CONCESSIONE DI COLTIVAZIONE "RAGUSA"
PERFORAZIONE E MESSA IN PRODUZIONE
POZZO ARANCIO 1 Dir

INTEGRAZIONE ALLO
STUDIO DI IMPATTO AMBIENTALE

SAGE/SIA/001/2015

Figura 1-2: Stralcio Carta delle azioni e delle strategie gestionali (Fonte: PDG)

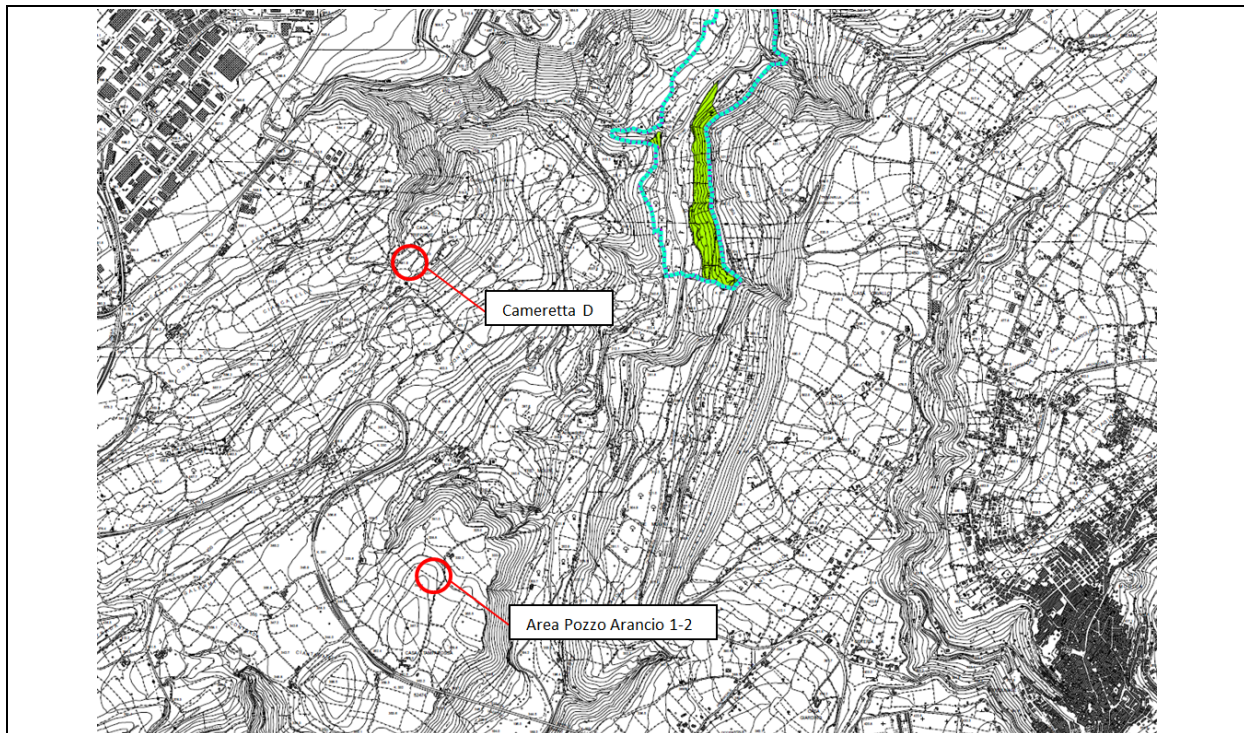
Come già esposto nella precedente nota, la valenza sia ecologica/ambientale che naturalistica di tutto il bacino idrografico del fiume Irminio, ove ricade l'intervento, è comprovata dall'esistenza lungo il suo corso del vincolo paesaggistico e dalla presenza di tre siti SIC: SIC ITA 080002 "Alto corso del fiume Irminio", "SIC ITA 080011 "Conca del Salto" e SIC ITA 080001 "Foce del fiume Irminio". Gli interventi previsti nel progetto ricadono in aree esterne ai siti natura ma prossimi al SIC ITA 080002 "Alto corso del fiume Irminio" (distanza minima di 1.500 metri) e il SIC ITA 080011 "Conca del Salto" (distanza minima 4.200 metri).

Nella porzione del sito più prossima alla zona d'intervento è previsto dal Piano di Gestione, oltre agli interventi previsti per tutto il sito, anche un intervento localizzato, ad alta priorità, volto al mantenimento delle praterie xerofile secondarie riconducibili all'habitat prioritario 6220* (area verde in Figura 1-2).

Data la distanza delle aree di intervento da tale zona (oltre 2 km) si presume ragionevolmente che le opere in progetto non possano interferire in alcun modo con tale obiettivo di conservazione dettato dal PDG.

Sulla base di tale inquadramento e della distanza delle aree di intervento dal sito (circa 1,5 km), si escludono anche eventuali interferenze dell'opera con le altre azioni strategiche gestionali previste dal PDG su tutto il sito (perimetrazione celeste in Figura 1-2).

Figura 1-3: ubicazione dei punti di campionamento proposti per le acque sotterranee (in blu quelli a monte idr., in rosso quelli a valle idr., in arancio quelli proposti dall'osservazione a valle idr.)

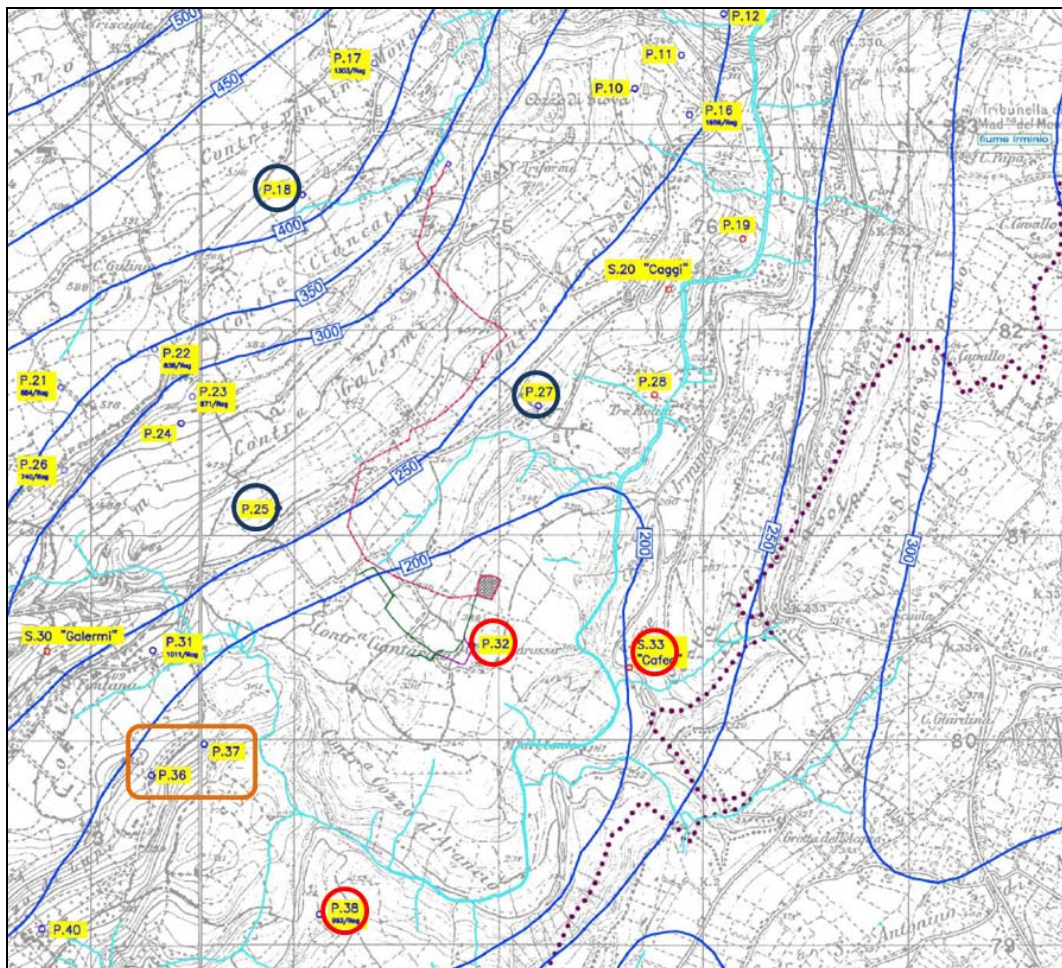
Secondo lo stesso studio (pag. 65 di 67 e successive) si prevede di monitorare n° 3 punti ubicati a monte idrogeologico (P18, P25 e P27) e n° 3 punti ubicati a valle idrogeologica (S33 Sorg. Cafeo, P32 e P38) con frequenza quindicinale durante le fasi di perforazione e fino ai due mesi successivi, biennale durante la fase di esercizio.

Si ritiene utile sottolineare che in caso di accidentali sversamenti, gli eventuali punti localizzati a monte non risulterebbero interessati e costituirebbero i cosiddetti "punti di bianco", mentre risulterebbero interessati i punti localizzati a valle idrogeologica.

A tal proposito, rammentiamo che l'art. 28 del D.Lgs. 152/2006 e ss.mm.ii. stabilisce anche che il monitoraggio deve assicurare: "il controllo sugli impatti ambientali significativi sull'ambiente provocati dalle opere approvate". In tale ottica, sarebbe più opportuno rivolgere maggiore attenzione alle zone situate a valle idrogeologica, coinvolgendo magari i punti P37 e P36 (o almeno uno di essi) identificati dalla Società, rispetto alle aree situate a monte idrogeologico.

mente sufficienti e adeguati per il monitoraggio della matrice Acque sotterranee nell'area in esame, Enimed è disponibile ad incrementare il numero dei punti introducendo un punto tra i due proposti nell'osservazione (P36 e P37, Fiugura 3 in Arancio).

I due punti sono vicini, con caratteristiche idrologiche simili, e entrambi di proprietà privata, pertanto si ritiene appropriata la scelta di uno dei due; la scelta potrà essere effettuata in base alla disponibilità del proprietario e all'accessibilità dello stesso (§ 2.1.1).

Si rimarca inoltre che risulta comunque altrettanto necessario monitorare la qualità delle acque anche a monte idrogeologico. Tali controlli, infatti, servono ad escludere potenziali fonti di contaminazione provenienti da attività non collegate con quelle di progetto.
